SERVICE INFO – INA 0138

Rolka napinająca 531 0851 10

Modyfikacja specyfikacji

Foto 1: 531 0777 10 – Stara rolka napinająca (979743)

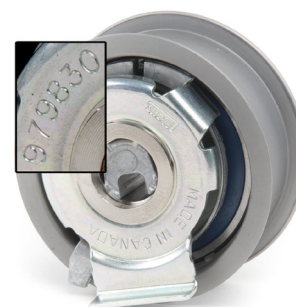
W związku z przeprowadzoną modyfikacją specyfikacji rolka napinająca 531 0851 10 zastępuje rolkę napinającą 531 0777 10.

Jedyną optyczną różnicą pomiędzy tymi dwoma rolkami jest numer nadrukowany na rolce (Foto 1 i Foto 2).

Nie należy montować rolki napinającej o numerze 979743 zamiast rolki napinającej o numerze 979830.
